**INFORME DE VISITA DE CONTROL
N° 014-2024-OCI/0396-SVC**

**CULMINACIÓN DE LA OBRA IOARR: “RENOVACIÓN DE
PUENTE; EN EL(LA) CAMINO VECINAL: EMP. HV-111 -
SAN MIGUEL, DISTRITO DE ACOBAMBILLA, PROVINCIA
HUANCAMELICA, DEPARTAMENTO HUANCAMELICA”**

**PERÍODO DE EVALUACIÓN:
DEL 24 AL 30 DE ENERO DE 2024**

Imágenes n.°s 1 y 2

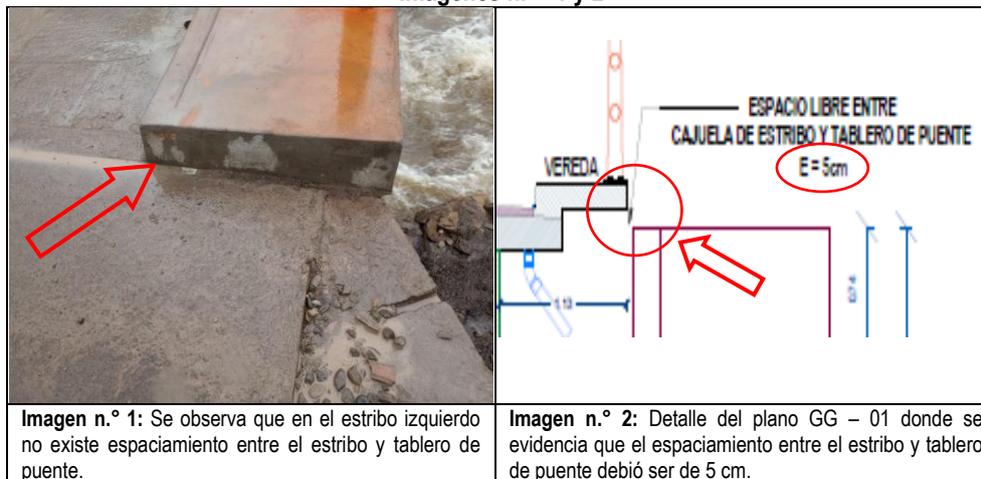
De la revisión al expediente técnico, se advierte que la lámina GG-01³ establece que entre el estribo y losa del puente debe tener un espaciamiento de 5 cm, sin embargo, durante la inspección física a la Obra, se observa que el estribo izquierdo no cuenta con dicho espaciamiento, situación que podría generar el riesgo de que ambas estructuras (estribo y el tablero del puente) no tengan espacio para su dilatación⁴, tal como se muestra en las imágenes siguientes:

Imagen n.° 1: Se observa que en el estribo izquierdo no existe espaciamiento entre el estribo y tablero de puente.

Imagen n.° 2: Detalle del plano GG - 01 donde se evidencia que el espaciamiento entre el estribo y tablero de puente debió ser de 5 cm.

Imágenes n.ºs 3 y 4

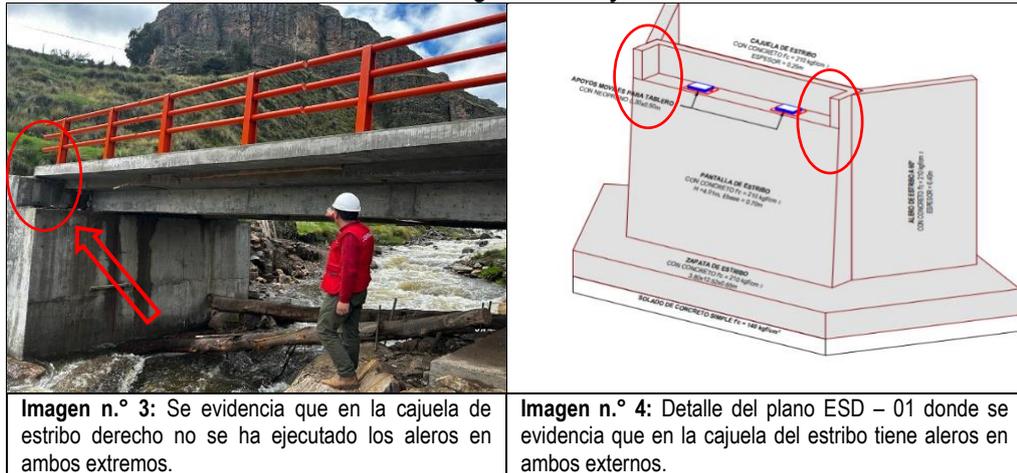
Asimismo, de acuerdo a las dimensiones y detalles establecidos en la lámina ESD-01⁵ de la sección planos, los aleros del estribo deben ser continuos hasta llegar al nivel de losa, sin embargo, durante la inspección física a la Obra, se evidenció que los aleros se ejecutaron solo hasta el nivel de las cajuelas de los estribos, hecho que podría afectar la adecuada limitación y distribución de la superestructura del puente, tal como se muestra en las imágenes siguientes:

Imagen n.º 3: Se evidencia que en la cajuela de estribo derecho no se ha ejecutado los aleros en ambos extremos.

Imagen n.º 4: Detalle del plano ESD – 01 donde se evidencia que en la cajuela del estribo tiene aleros en ambos externos.

Imágenes n.ºs 5 y 6

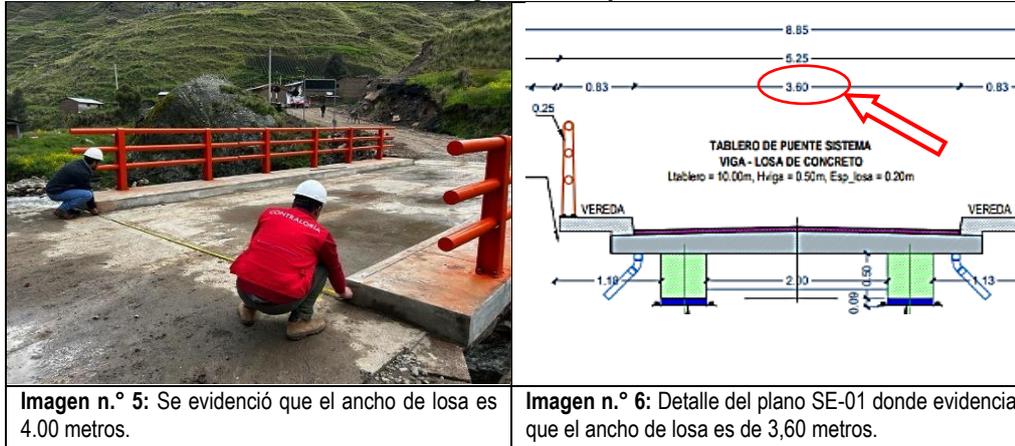
De la revisión al expediente técnico, se advierte que la lámina SE-01⁶ de la sección planos, establece que el ancho de la losa del puente debe ser de 5,25 metros y que las vigas principales deberán presentar un peralte de 0,50 metros, no obstante, durante la inspección física a la Obra, se observa, que el ancho de la losa presenta un incremento de 0,40 metros sin evidenciarse el sustento técnico⁷ por parte del Contratista, asimismo, el peralte de la viga principal presenta la dimensión de 0,47 metros, conforme se describe en el Acta n.º 002-2024-MPH/OCI/SVC de 25 de enero de 2024; estos hechos podrían afectar la resistencia, rigidez y estabilidad del puente; tal como se muestra en las imágenes siguientes:

Imágenes n.ºs 7 y 8

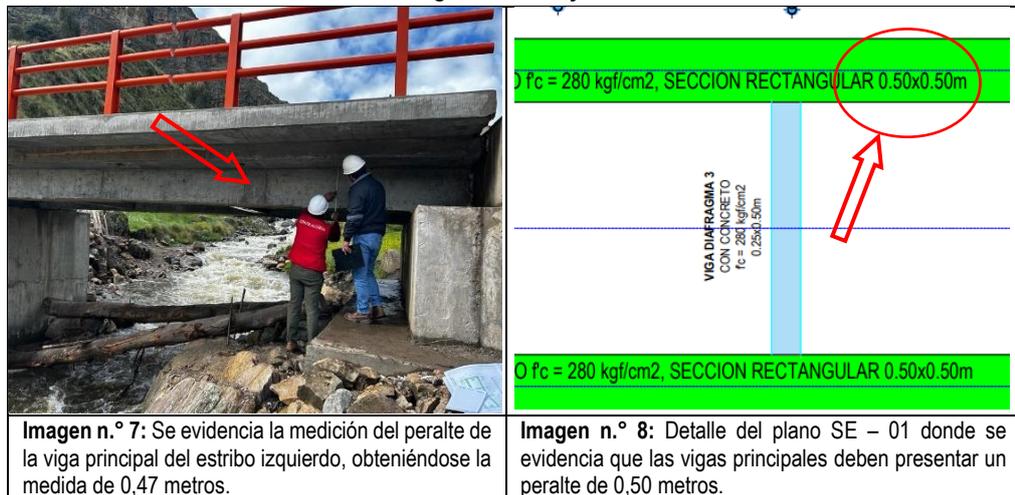
Asimismo, de acuerdo a las dimensiones y detalles establecidos en la lámina ESD-01⁸ de la sección planos del expediente técnico, las vigas principales y losa del puente, deben estar apoyadas y distribuidas simétricamente al eje de los estribos, sin embargo, durante la inspección física a la Obra se evidenció que estas no se encuentran distribuidas simétricamente, por lo cual, las cargas de la superestructura no se distribuirían uniformemente, hecho que podría generar daños a los estribos; lo descrito se muestra en las imágenes siguientes:

Imágenes n.ºs 15 y 16

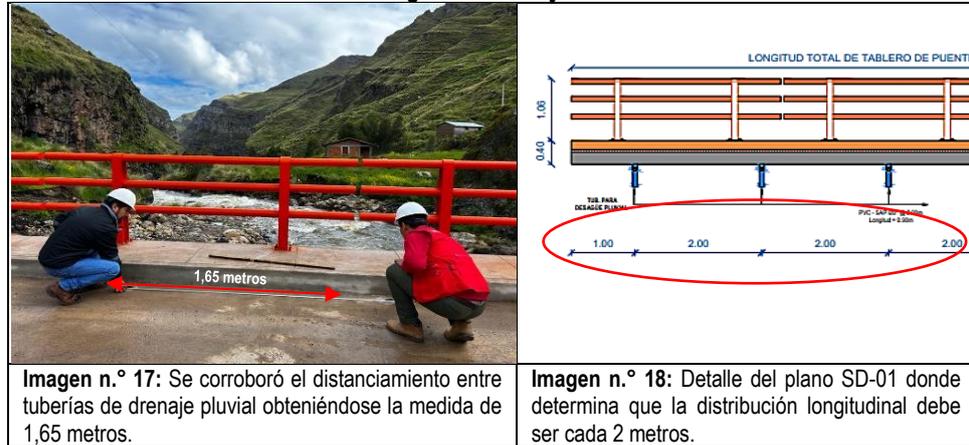
De la revisión al expediente técnico, se advierte que la lámina SE-03¹⁰ de la sección planos, establece que, el material del riel de barandas debe ser tubo de fierro galvanizado. No obstante, durante la inspección física a la Obra se evidenció que el riel instalado es tubo de acero negro¹¹, situación que podría generar la corrosión y disminución de la vida útil del riel de baranda, conforme se puede apreciar a continuación:

<p>Imagen n.º 15: Se evidenció que el riel instalado es de acero negro.</p>	<p>Imagen n.º 16: Se evidenció la presencia de corrosión en el empalme de la soldadura.</p>

Imágenes n.ºs 33 y 34

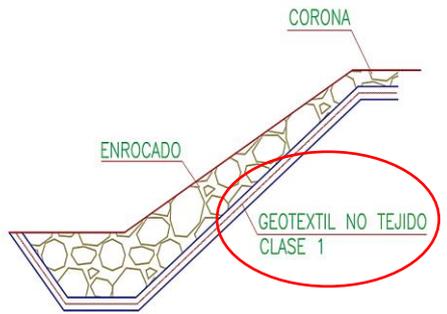
De igual forma, según lo establecido en el Plano de lámina PEID-01 del expediente técnico, estos muros debieron ser ejecutados según el diseño que se muestra en las imágenes n.ºs 33 y 34, asimismo, debió colocarse el geotextil no tejido para la separación entre el elemento drenante y protector, no obstante, estos fueron ejecutados sin ningún diseño y tampoco se encontró el referido geotextil, situación que podría afectar la estructura del puente, puesto que no se cuenta con la protección de la misma, tal como se muestra en las imágenes siguientes:

<p>Imagen n.º 33: Detalle de lámina PEID-01, forma del enrocado y colocación del geotextil no tejido.</p>	<p>Imagen n.º 34: Detalle de lámina PEID-01, donde especifica prueba, tamaño, forma y material a utilizar para la ejecución del muro enrocado.</p>
